12. KlempnerTreff

Thema: Dachsanierung Teil 1:

Komplex geplant, sicher entwässert

Entwicklung eines komplexen
Sanierungskonzept für ein historisches
Museumdach in Wuppertal

Regenentwässerung
U.V. System
Schema
v. d. Heydt Museum
Wuppertal

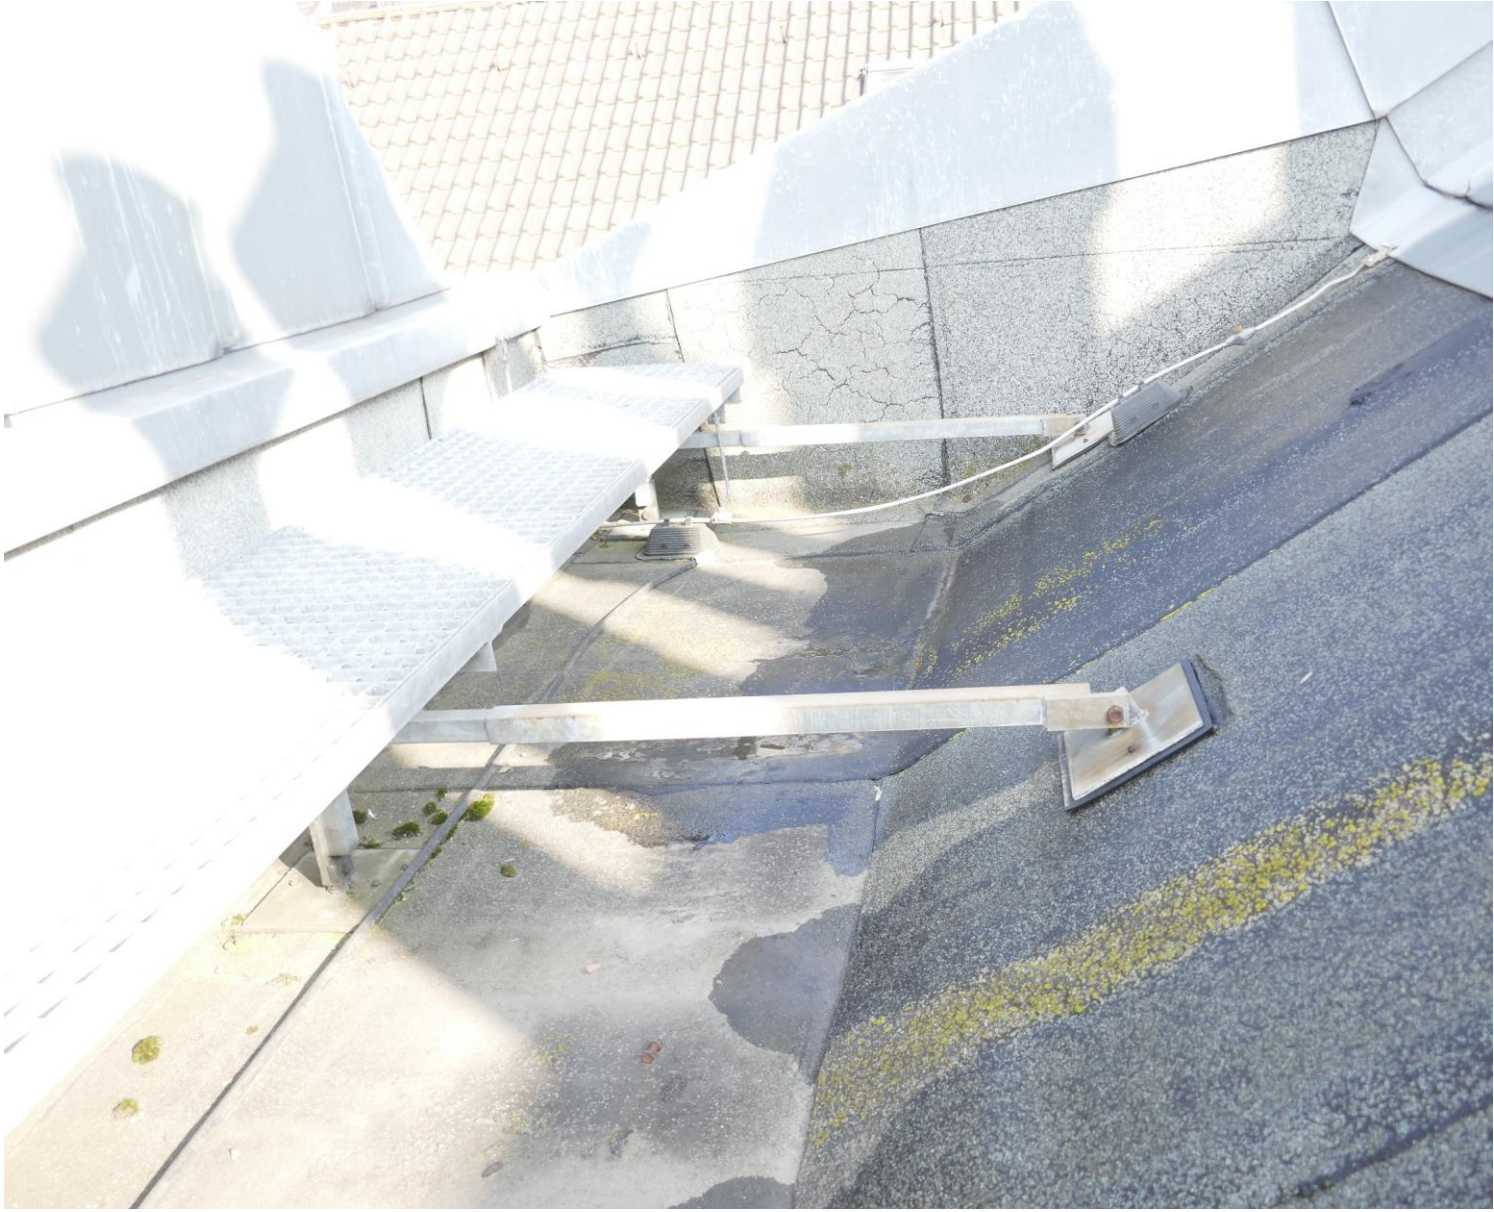
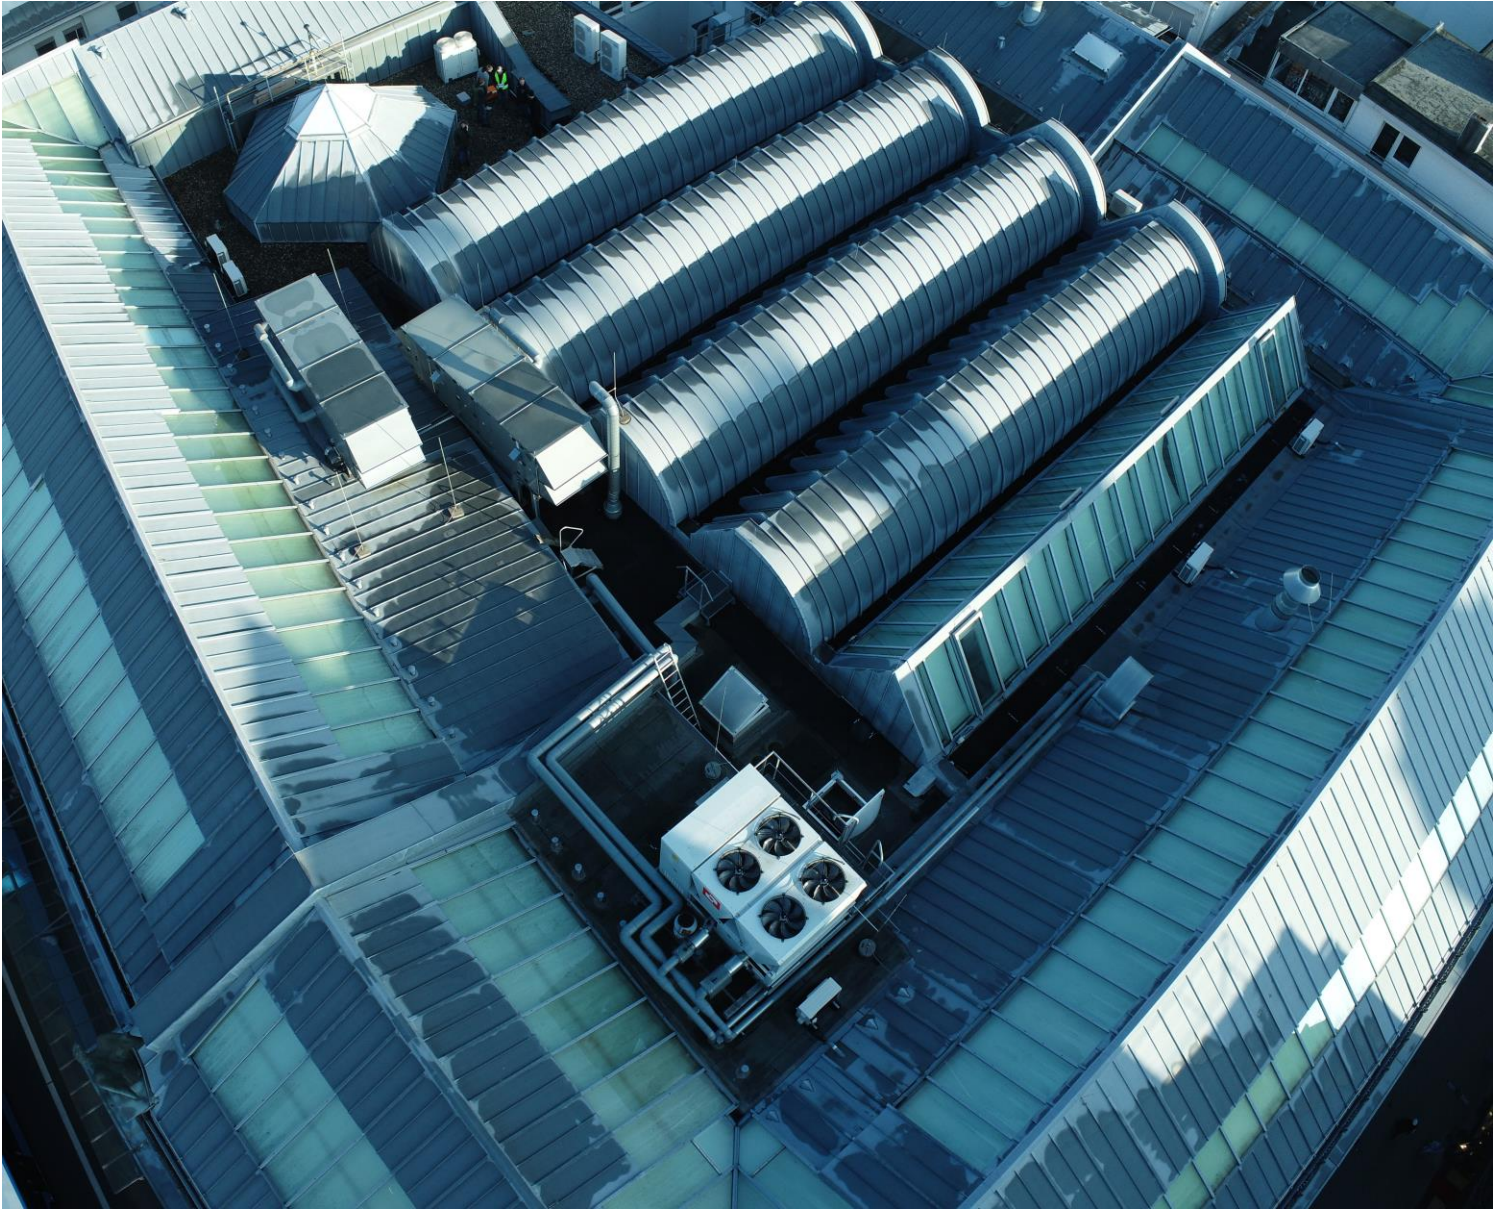
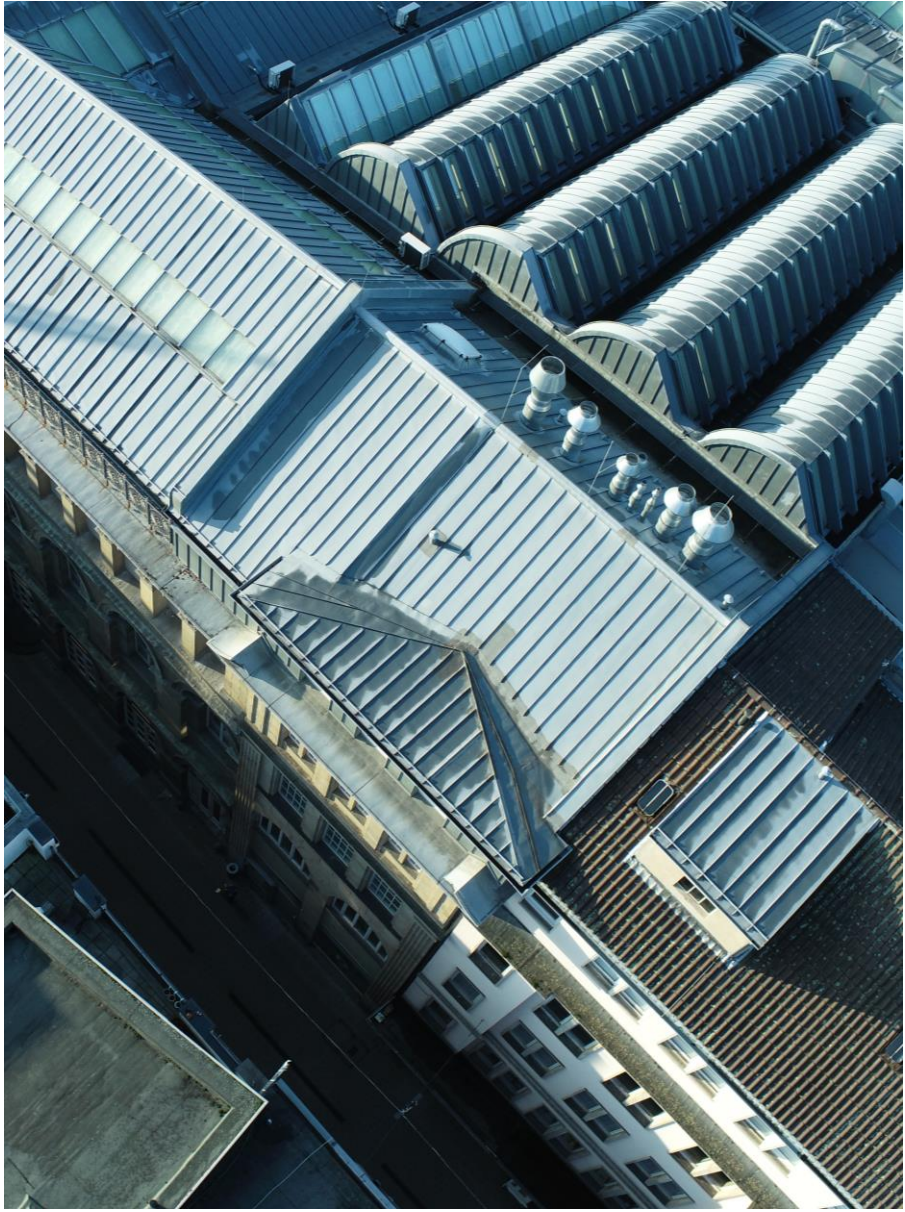
Bereits am 08.08.1986 wurde von Ihrem Büro bestätigt, daß für das Gebiet Wuppertal die gültige Regenspende von 300 l/s ha und für Grundleitung 190 l/s ha gilt. Abweichend von dieser Berechnungsgrundlage hat Ihr Büro in den Entwurfs- sowie in den Ausführungsplänen 150 l/s ha zugrunde gelegt. Die Berechnungsunterlagen zur Dimensionierung der Wasser- und Abwasserleitungen wurden mit Schreiben vom 19.09.86 und 09.04.87 wiederholt gefordert sowie in den Baugesprächen. Diese Unterlagen sind bis heute hier nicht eingetroffen.

Eine Begründung zur Reduzierung der vorgegebenen Regenspende von 300 l/s ha ist durch Ihr Büro bisher nicht schriftlich abgegeben worden. Diese Begründung wurde auch beim Baustellengespräch am 19.02.1988 letztmalig bei Ihrem Herrn Rohde angefordert. Die Begründung zur Reduzierung der Regenabflußspende in Ihrem Schreiben vom 25.02.1988 reicht nicht aus. Ein Einverständnis und eine Abstimmung über diese Reduzierung von 300 auf 150 l/s ha ist von hier aus bisher nicht erfolgt. Ich bitte Sie daher dringend kurzfristig um eine technische Begründung.

Die mit Schreiben vom 18.02.1988 übergebenen Bestandspläne der vorhandenen Kanal- und Frischwasserleitungen entsprechen im wesentlichen Teil nicht dem vorhandenen Altbestand. Ich bitte Sie, diese Pläne vor Ort zu überprüfen und auf den tatsächlichen Stand zu bringen. Letztmalig bitte ich Sie, im Nachgang zu den mehrfachen Aufforderungen an Herrn Rohde auf den Baustellengesprächen evtl. Mehrkosten durch die Aufnahme der vorhandenen Altbestände an Rohrleitungen in Rechnung zu stellen.

anliegend erhalten Sie wunschgemäß die Isometrie des UV-Entwässerungssystems nach dem tatsächlichen Verlauf. Die Berechnung dieses Systems basiert auf einer Regenspende von 190 l/s ha und entspricht somit Ihren Vorgaben (siehe Schreiben 65/46 do-r vom 10.3.1988). Da der von uns zunächst angesetzte Wert von 150 l/s ha somit nicht mehr relevant ist, erübrigt sich eine weitere Diskussion.

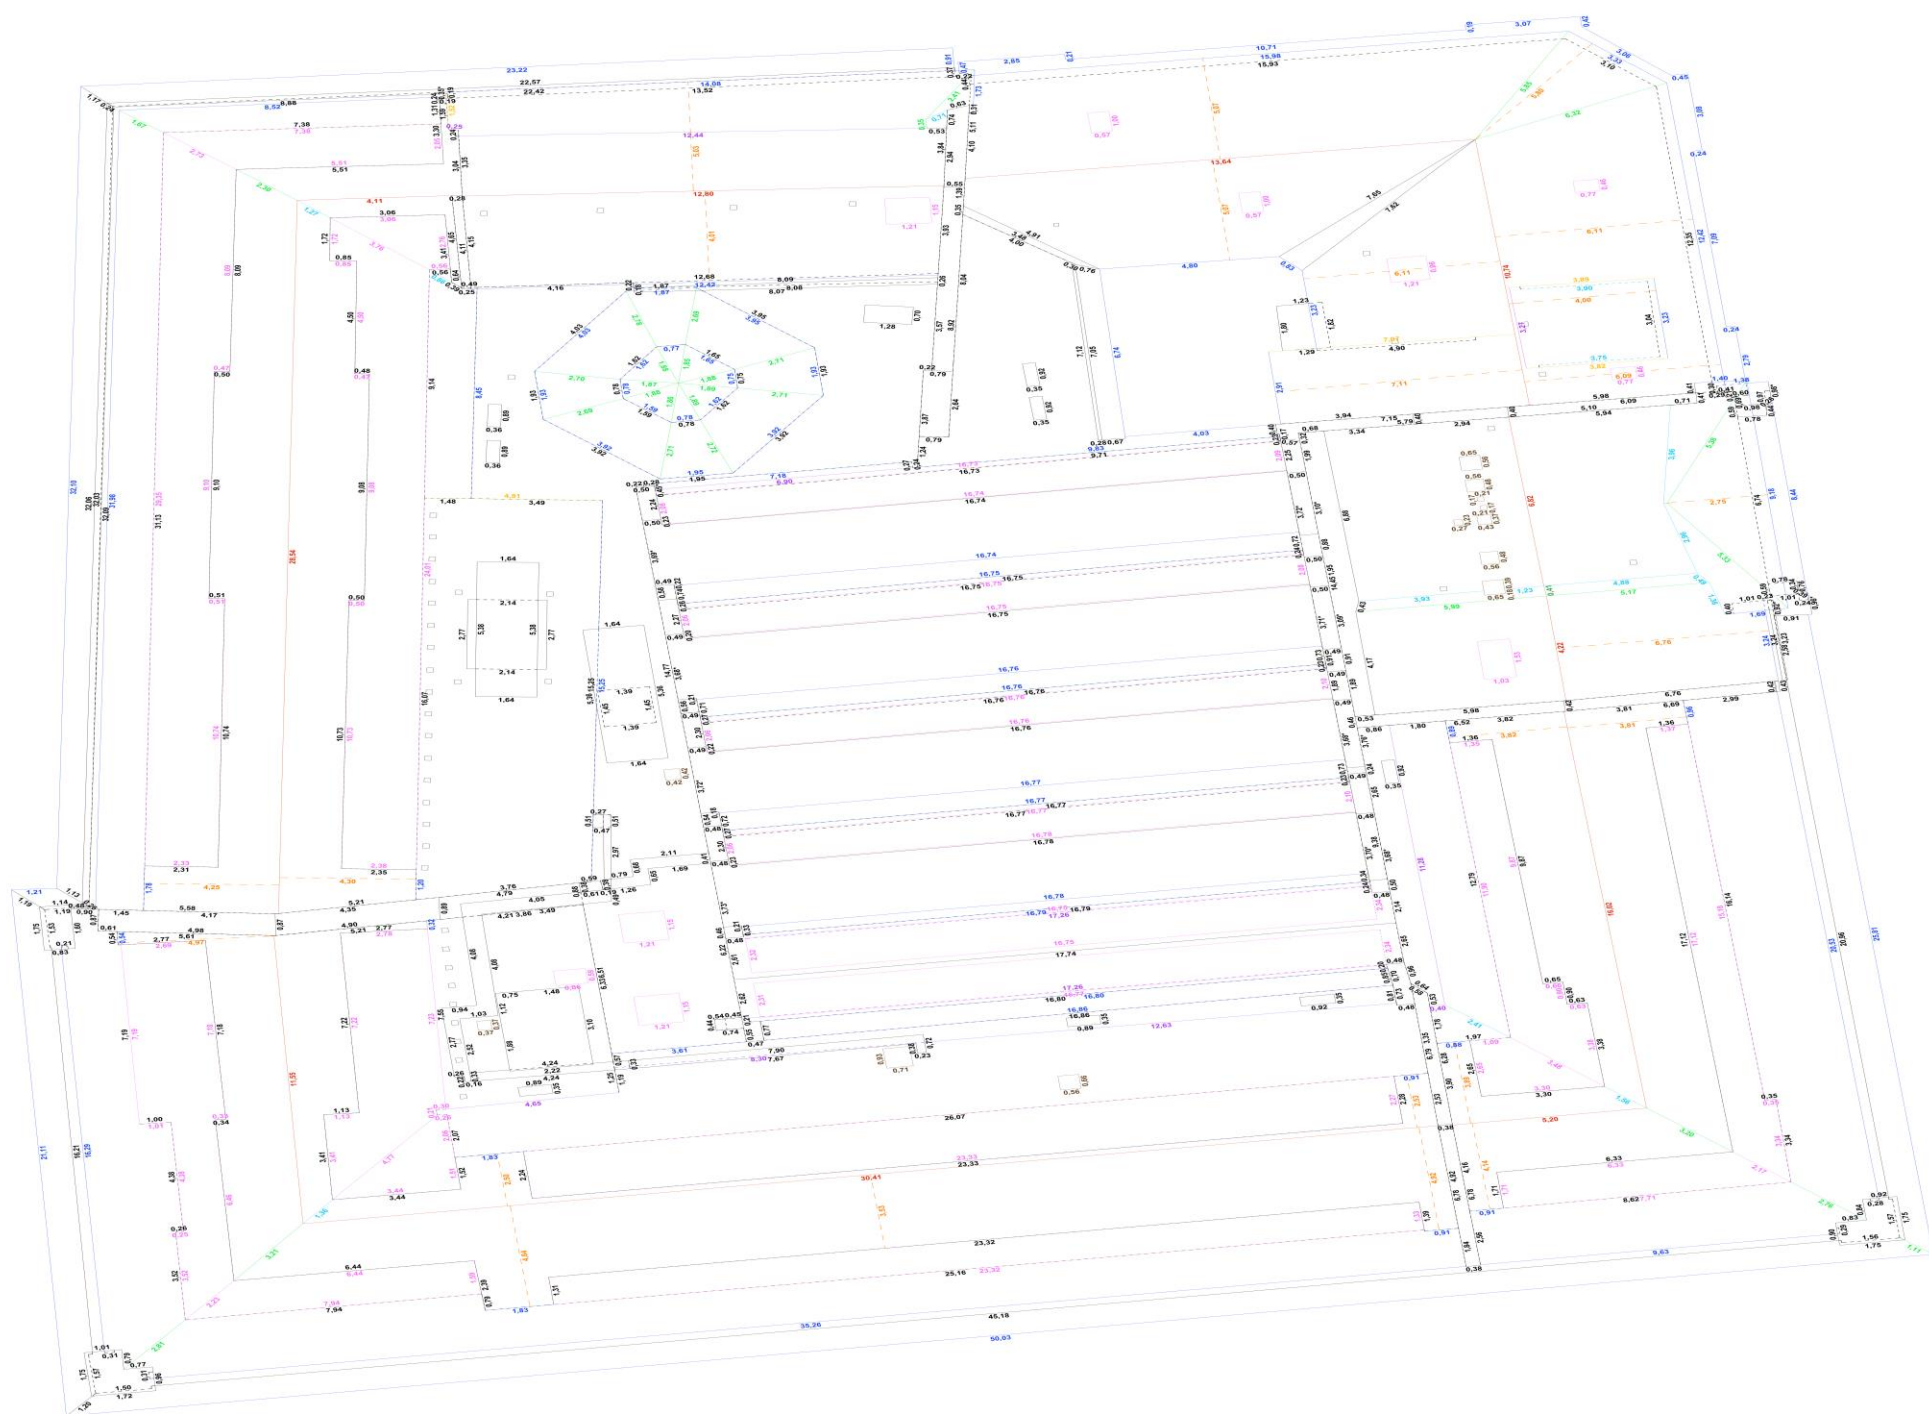
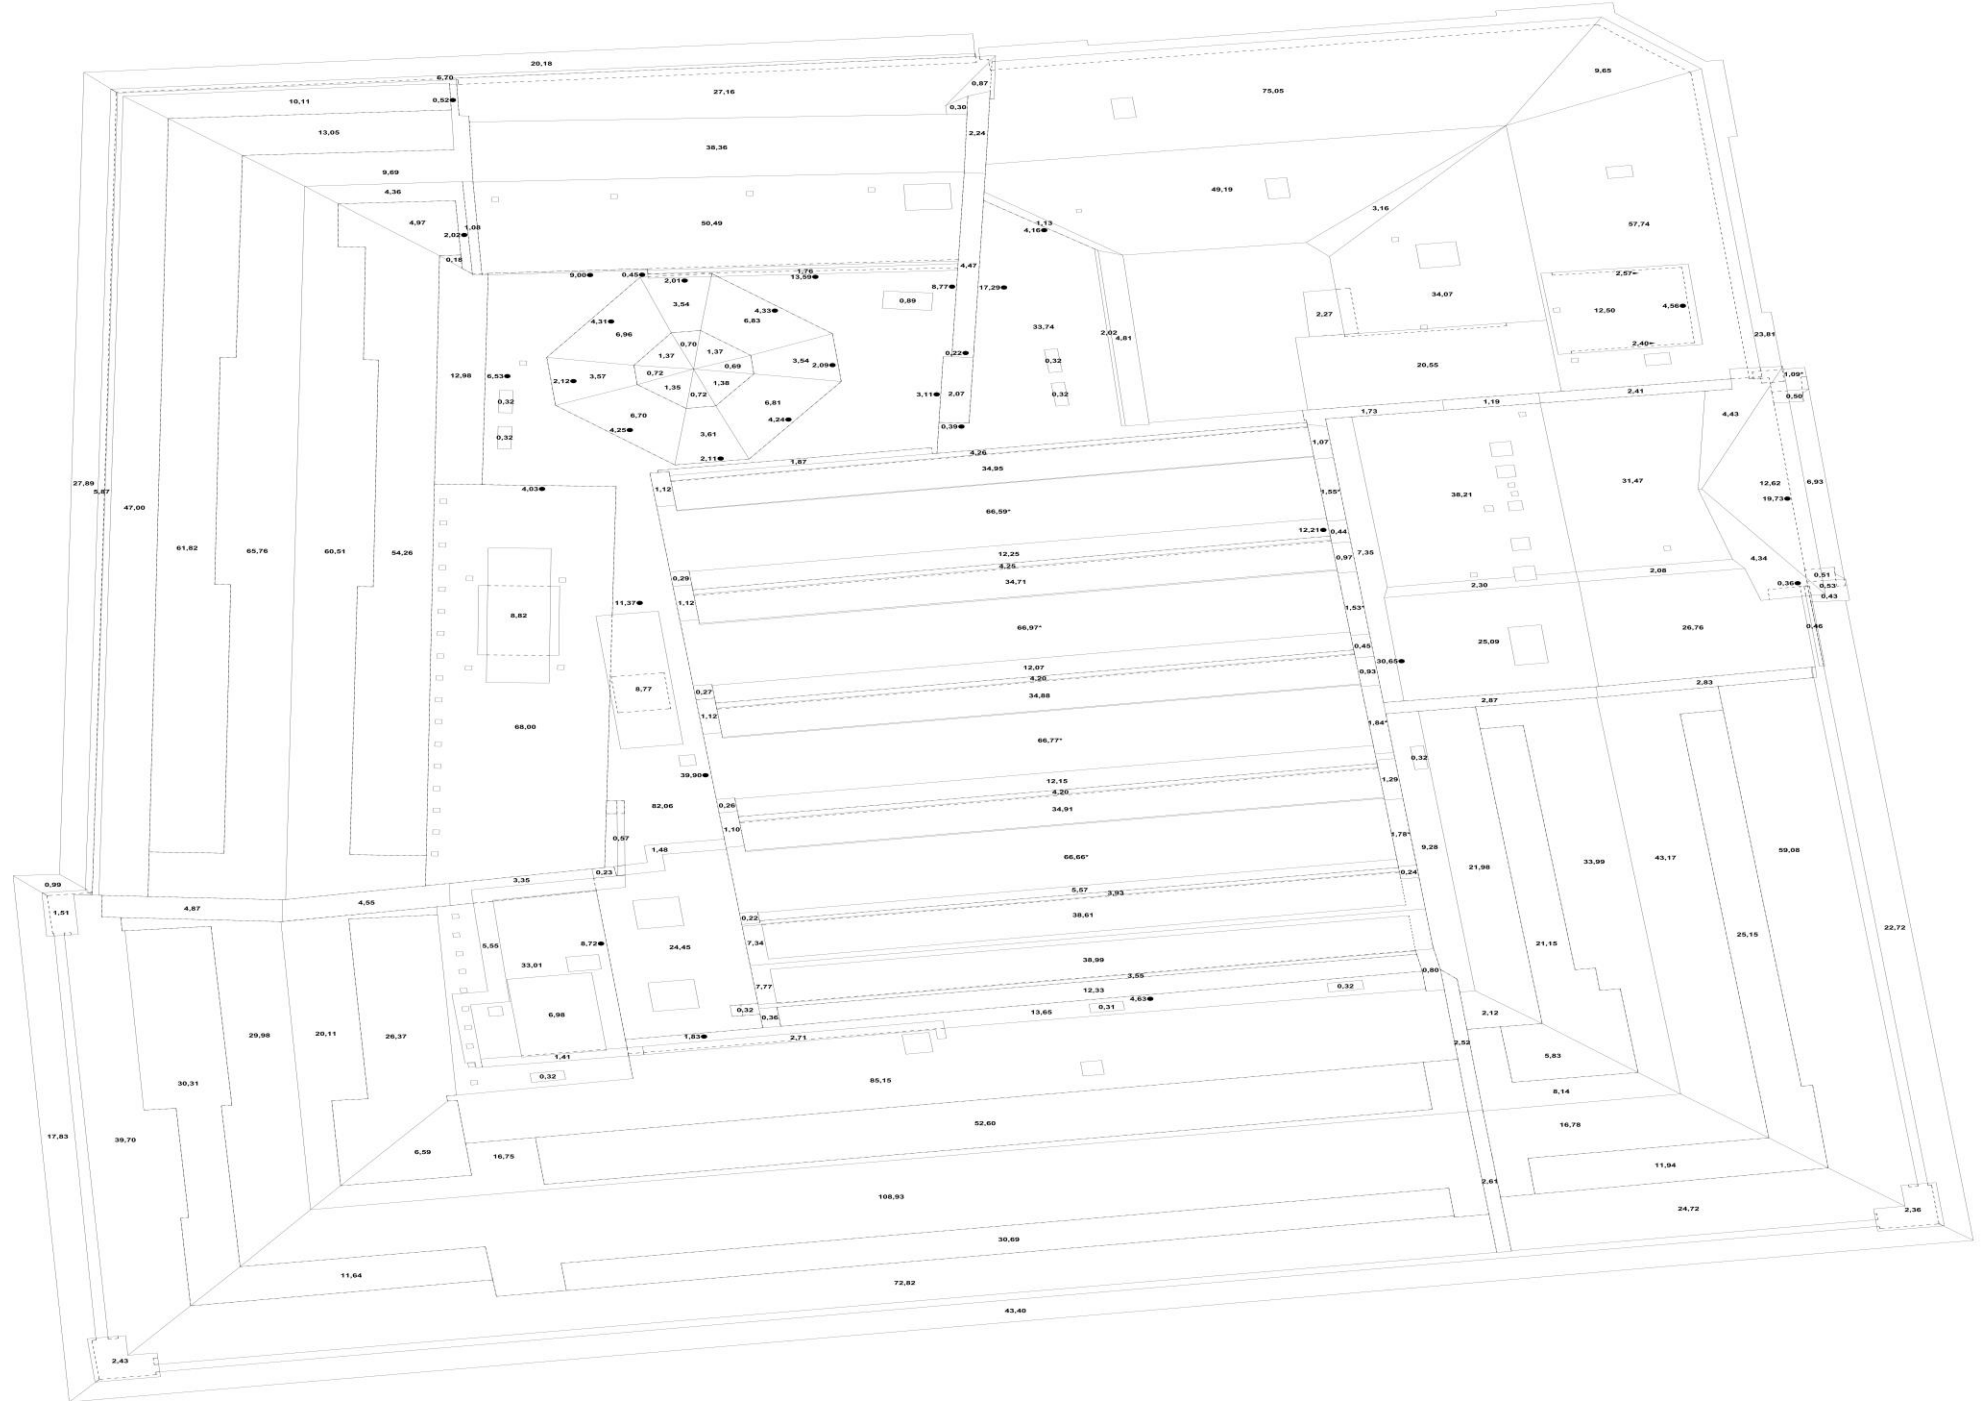
- **F1 und F2** - Flachdachflächen mit und ohne Kiesschicht als **blau** gekennzeichneten Bereich auf der Draufsicht
- **Shed 1 bis Shed 4** – Runde Sheddach Flächen als innen liegende Dachrinnenkonstruktion als **rot** gekennzeichneten Bereich auf der Draufsicht
- **Sattel 1 bis Sattel 3** – Steildachflächen als innen liegende Dachrinnenkonstruktion als **rot** gekennzeichneten Bereich auf der Draufsicht
- **Steildachfläche** mit Dachziegel bekleidet mit einer halbrunden vorgehangenen Metalldachrinne als **grün** gekennzeichneten Bereich auf der Draufsicht

Bei der Entwässerungsberechnung ist zu beachten, dass die erstmalige Ausführung der Ablaufelemente mit zu wenigen Ablaufpunkten bei den Flachdachflächen F1 und F2, blau gekennzeichnete Bereiche, ausgeführt worden ist.

Bei der Steildachfläche, grün gekennzeichnet, die mit Dachziegeln bekleidet ist, ist eine vorgehangene halbrunde Metalldachrinne Zuschnitt 333 mm vorhanden. Diese müsste durch eine vorgehangene halbrunde Metalldachrinne Zuschnitt 500 mm ertüchtigt werden.

Bei den innen liegenden Rinnen der Shed-Dachflächen und der Satteldachflächen, rot gegenzeichnete Bereiche, ist nachgewiesen worden, dass die vorhandenen Zuschnitte der innen liegenden Rinnen eine ausreichende Abmessung aufweisen. Hier muss nur die fehlende Notentwässerung mit den zu erwartenden Abflussmengen ertüchtigt werden.

In dem Sollzustand der Entwässerungsberechnung ist diese Ertüchtigung berücksichtigt.

Da nicht mehr bekannt oder berechnet werden kann, welche tatsächliche Entwässerungsleistung die Bestandsanlage aufweist, sollte die neue Notentwässerungsanlage den gesamten zu erwartenden Jahrhundertregen dauerhaft sicher abführen können.
